Unser Zeichen
5-4621-KC-11112/2023

Datum
06.10.2023

**Bauleitplanung der Stadt Ludwigsstadt;
Änderung des Flächennutzungsplanes der Stadt Ludwigsstadt und Aufstellung
eines vorhabenbezogenen Bebauungsplanes „Sondergebiet Photovoltaik – So-
larpark Lauenhain 2“ gem. § 12 Abs. 1 Baugesetzbuch (BauGB) im Parallelver-
fahren gem. § 8 Abs. 3 BauGB auf den Flurnummern der Gemarkung Lauen-
hain: 343, 343/2, 348, 349, 356, 357, 363, 364, 365, 369, 370, 371, 372, 377, 378,
379, 380, 387, 392 (Teilfläche), 393, 401, 402, 404, 405.
Auslegung zur frühzeitigen Öffentlichkeits- und Behördenbeteiligung gemäß §
3 Abs. 1 und § 4 Abs. 1 BauGB und benachbarter Gemeinden gemäß § 2 Abs. 2
BauGB**

Aufständigung Modulreihen: Höhenlinien aus DGM1 (mit flow accumulation); voraussichtliche Fließwege bei Starkregen (rote Pfeile)

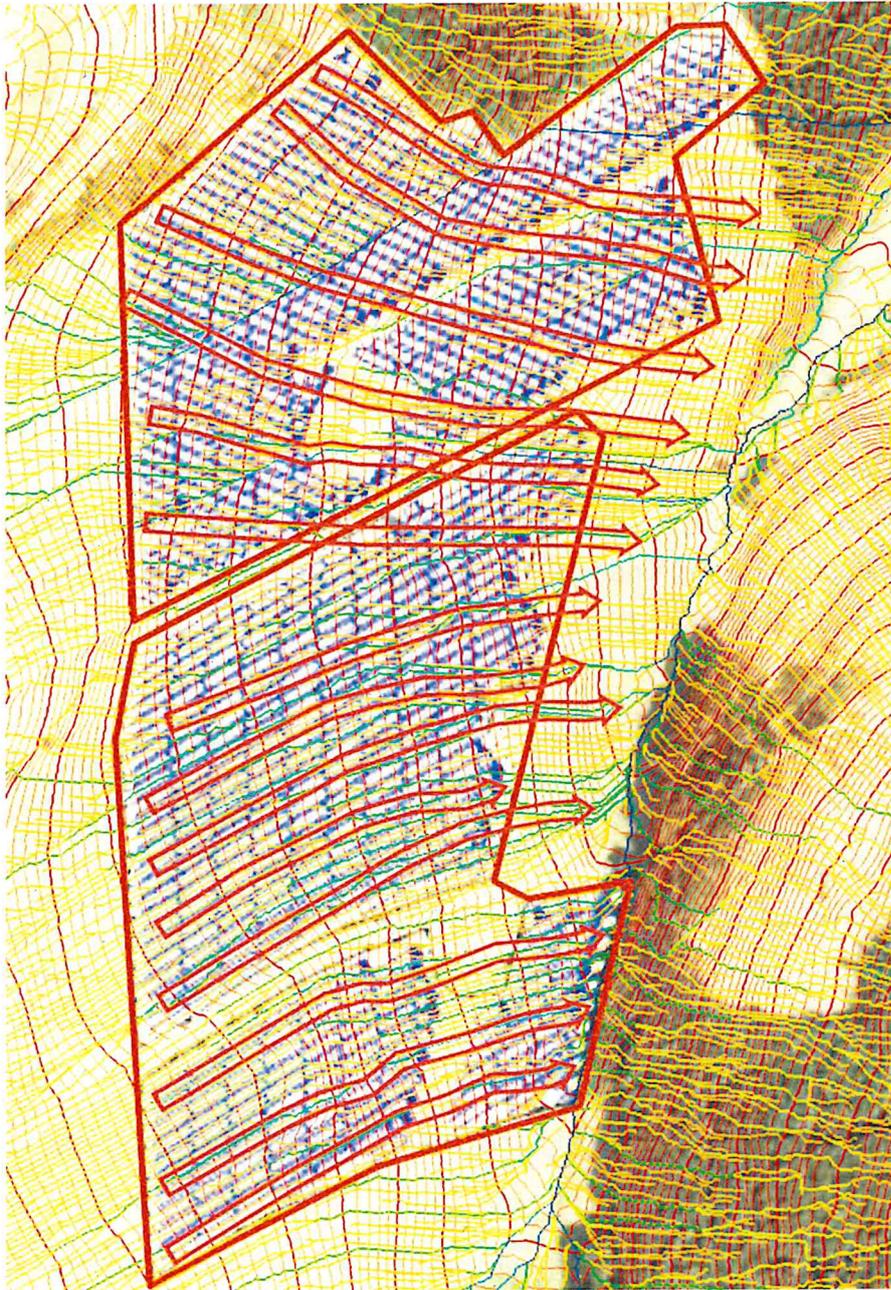
Die beplanten Flächen sind mäßig bis stark geneigt und es kann sich bei Starkregen erhöhter Oberflächenabfluss und evtl. Erosion bilden.

In vielen Bereichen befinden sich die Tropfkanten mehr oder weniger in Abflussrichtung. Hier können sich somit bei Starkregen erhöhter Oberflächenabfluss und Erosionsereignisse bilden. Es sind abflussverzögernde Maßnahmen zu ergreifen.

Zur Reduktion des Oberflächenabflusses sind daher ggf. abflussverzögernde Maßnahmen vorzusehen. Dies können z.B. kleine, flache, mähbare Mulden sein, welche an geeigneten Standorten quer zur Fließrichtung angeordnet werden (vgl. auch Pkt. 1.2.2). An Geländetiefpunkten können z. B. im Randbereich der Anlagenfläche Aufwallungen oder Abfanggräben zum Rückhalt von oberflächlich abfließendem Wasser und abgespülten Oberboden vorgesehen werden. Das dort gesammelte Niederschlagswasser wäre dann schadlos zu versickern bzw. abzuleiten.
